OFÍCIO SEI Nº 0016741151/2023 - CAJ.DIREX.GQM.CGA

Assunto: Estudo de Impacto de Vizinhança (EIV) ETE Vila Nova

PARECER TÉCNICO
ALTERAÇÕES ESTUDO DE IMPACTO DE VIZINHANÇA (EIV)
ESTAÇÃO DE TRATAMENTO DE ESGOTO (ETE) VILA NOVA 180L/s
COMPANHIA DE SANEAMENTO BÁSICO ÁGUAS DE JOINVILLE

Figura 1 – Bardenpho (4 estágios) com MBR.

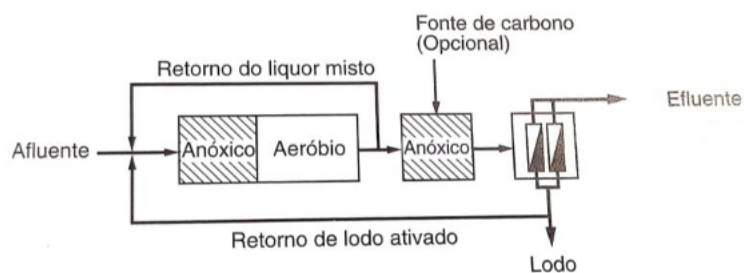
O sistema de tratamento previsto para a ETE Vila Nova consiste na tecnologia de lodos ativados com aeração prolongada de fluxo contínuo, sendo utilizado o processo Bardenpho (4 estágios) com MBR, contemplando tanque pré-anóxico, seguido de tanque aerado, tanque pós-anóxico e o tanque de membranas. Neste processo ocorrerá a remoção de DBO, DQO, nitrogênio e fósforo e demais nutrientes, sendo que o MBR desempenha a função de tratamento terciário/polimento do efluente com remoção significativa de nutrientes e total remoção de bactérias, trazendo a desinfecção completa do efluente.

Para o tratamento secundário foi escolhido a alternativa de Lodos Ativados por Aeração Prolongada de fluxo contínuo, pelo processo Bardenpho (4 estágios).

Este processo Bardenpho (4 estágios) contempla fase pré-anóxica, aerada e pós-anóxica, de modo a ocorrer a nitrificação e desnitrificação. Em virtude da alta concentração de nitrogênio total na entrada e restrita concentração de saída, o processo de desnitrificação acontece na fase pré-anóxica e na fase pós-anóxica.

A operação deste sistema consiste na entrada do efluente bruto pelo tanque pré-anóxico, em seguida para o tanque aerado, e então para a câmara de desoxigenação. No tanque de aeração ocorre o processo de nitrificação, ou seja a oxidação da amônia a nitrito e a nitrato por bactérias autotróficas na presença de oxigênio. Na câmara de desoxigenação ocorre a diminuição da concentração de oxigênio do efluente. Desta câmara ocorre a recirculação interna, onde o efluente é recirculado para a zona pré-anóxica um total de 4 vezes, para a efetivação das reações de nitrificação/desnitrificação com retorno de nitrato que juntamente com a matéria orgânica que está entrando no efluente bruto o processo de desnitrificação é concluído pelas bactérias desnitrificantes heterotróficas em ausência de oxigênio que reduzem o nitrato a nitrogênio gasoso oxidando um substrato orgânico como fonte de energia. Em seguida, o efluente vai para o tanque pós-anóxico, onde a desnitrificação se completa, seguindo então para o tratamento terciário (MBR). Ainda, nos tanques de MBR haverá retorno de lodo que irá retornar para o tanque pré anóxico, em um total de 6 vezes, para repor a massa de microrganismos.
